2023再計発第133号

令和5年8月2日

再処理事業所廃棄物管理事業変更許可申請書

添付書類の一部補正について

第3.1-1図 組織図

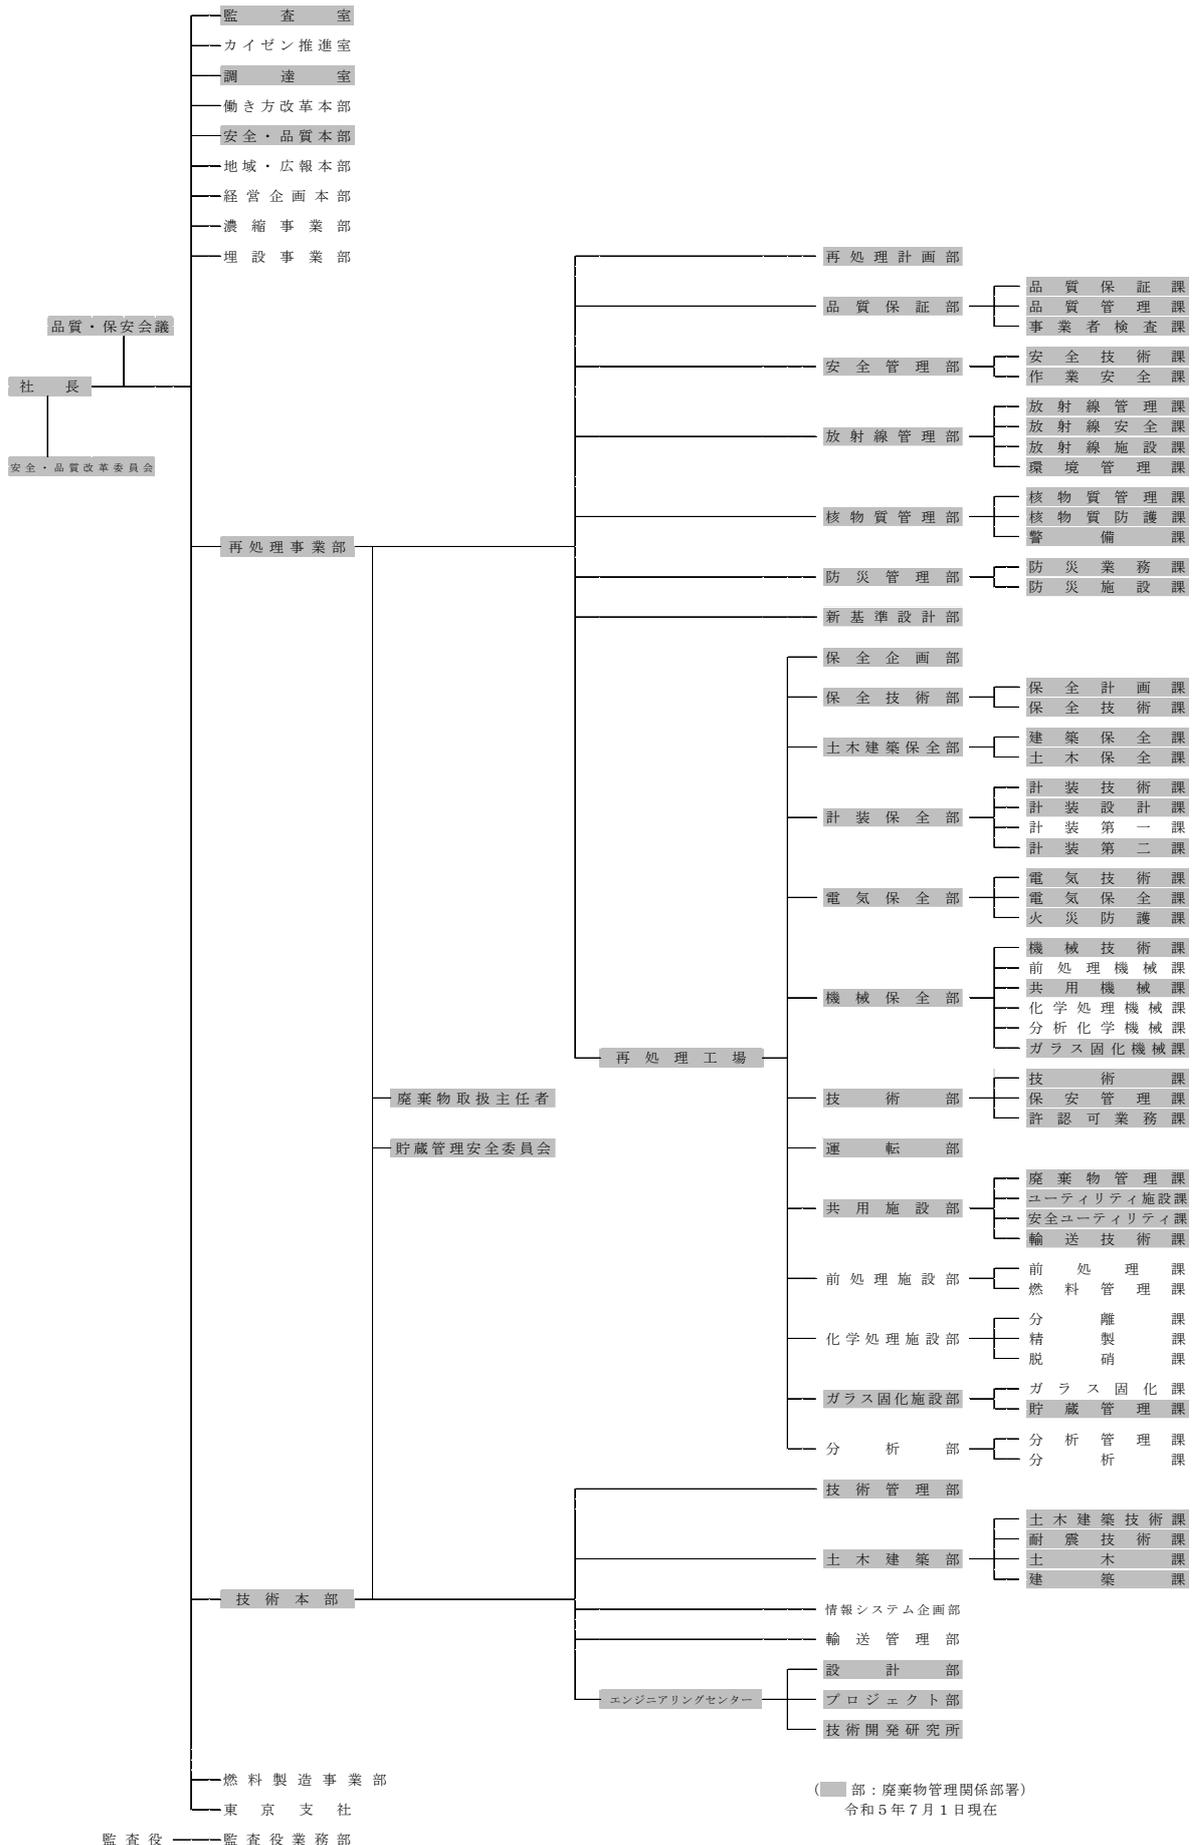
ページ	行	補正前	補正後
8-8	上から9行から 上から11行	3.6 本申請における不適合管理 本申請に基づく設計において発生した不適合については、適切に処置を行う。	3.6 本申請における不適合管理 本申請に基づく設計において発生した不適合については、適切に処置を行う。 なお、本申請において上記による活動を実施した。
*8-2	—	下記の図。 第3.1-1図 組織図	別紙-1の図に変更する。
